Invio osservazioni progetto eolico nei Comuni di San Marco dei Cavoti, Molinara, San Giorgio la Molara, Baselice e Foiano di Valfortore, in provincia di Benevento per una potenza complessiva pari a 146,40 MW. In data 24 11 2022 è stato pubblicato specifico avviso sul sito del Mite - valutazione ambientali - che indica un termine di giorni 30 per la presentazione di osservazioni relative al “progetto di rifacimento e potenziamento di un impianto eolico esistente, con la contestuale installazione di n. 24 aerogeneratori della potenza nominale unitaria di 6,1 MW ciascuno e delle relative opere di connessione alla RTN, per una potenza complessiva pari a 146,40 MW, ricadente nei Comuni di San Marco dei Cavoti, Molinara, San Giorgio la Molara, Baselice e Foiano di Valfortore, in provincia di Benevento” ad opera della società IVPC s.r.l. Con il menzionato avviso si invita “chiunque abbia interesse a prendere visione del progetto e del relativo studio ambientale, a presentare in forma scritta proprie osservazioni, anche fornendo nuovi o ulteriori elementi conoscitivi e valutativi, indirizzandoli al Ministero della transizione ecologica, Direzione Generale Valutazioni Ambientali, via C.Colo

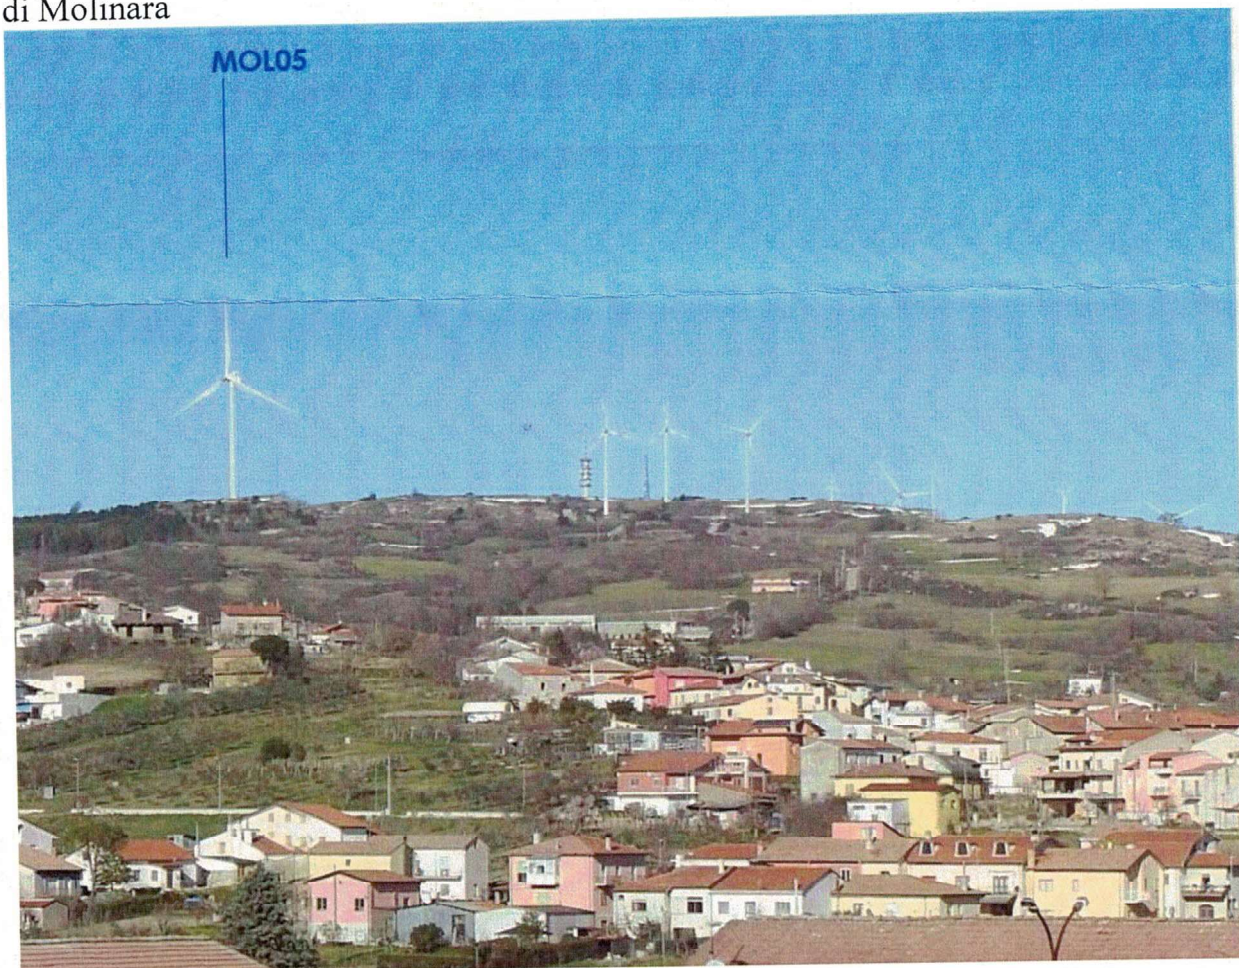
Occorre infine segnalare che si interviene in aree dove allo stato non sono presenti turbine eoliche e quindi si configura in parte un vero e proprio nuovo intervento piuttosto che una sostituzione di vecchie turbine. Un esempio pratico è relativo alle turbine di progetto MOL05 e MOL07 nel territorio di Molinara. Questa zona risulta essere ad oggi l'unica area di tutto il crinale che va da Baselice a San Marco passando per Molinara e proseguendo su San Giorgio la Molara, Buonalbergo e Casalbore, ancora privo di impianti eolici. Vi è dunque una fondamentale funzione di tutela giacché è l'unica area libera da torri eoliche che permette il passaggio dell'avifauna (vedasi allegato 2). Installare turbine in quel punto vuol dire completare una barriera di turbine che si estende per km sul crinale più alto di tutta la Val Fortore. Sarebbe quanto mai opportuno valutare la non realizzazione di queste due turbine, garantendo quindi una fascia di rispetto a tutela dell'avifauna. Al contempo si eviterebbe l'imponente impatto che queste maxi turbine porterebbero sui vicini centri abitati in particolare Molinara (vedasi ancora allegato 1).
